**Verslag huishoudelijke elektrische installatie op laagspanning en zeer lage spanning****Algemeen:**

| Referentie: <b>009-20260916-01</b> | Datum controle: <b>16/09/2026</b> |

| Adres installatie:                                                                                                                                                                                           | <b>Hoge Heide 17a, 1560 - Hoeilaart</b> | Nummer teller(s):                    | <b>1sag3100449628</b> |

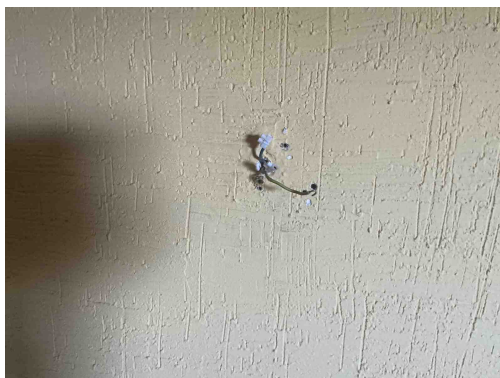
**B17** - De voedingsspanning is niet op elk bord vermeld (Boek 1: 3.1.3.3).

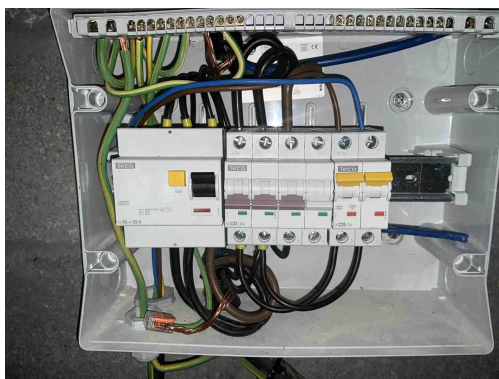
**C21** - Het gebruik van geleiders van het type VOB, zonder bijkomende afscherming is niet toegestaan (Boek 1: 5.2.9.6).

**C28** - Niet gebruikte leidingen onder spanning zijn niet op een degelijke manier geïsoleerd of verwijderd (Boek 1: 4.2.1.1).

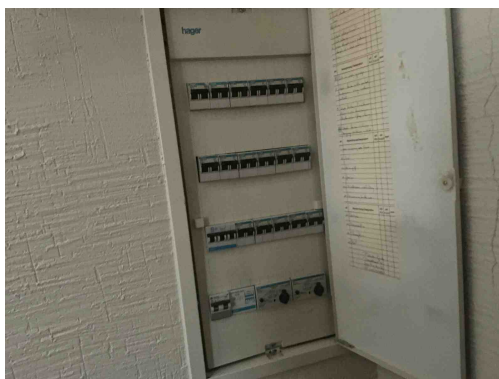
**T21** - Het elektrisch materieel is niet geplaatst volgens de voorschriften van de fabrikant/ regels van goed vakmanschap . (Boek 1: 1.4.1.3)  
*Opmerking: Ophanging vijzen niet afgedekt,*

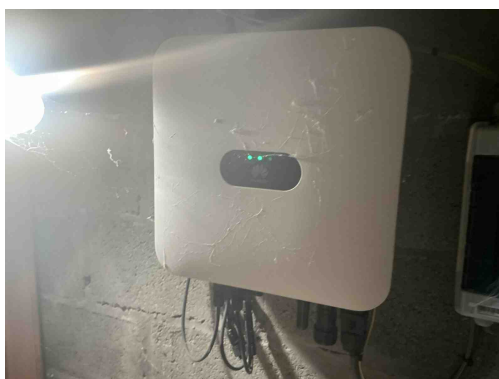
**B04** - De aanduiding van de kringen, klemmen en/of schakelapparatuur ontbreekt, is onjuist of is onvolledig (Boek 1: 3.1.3.1/5.1.6.1).
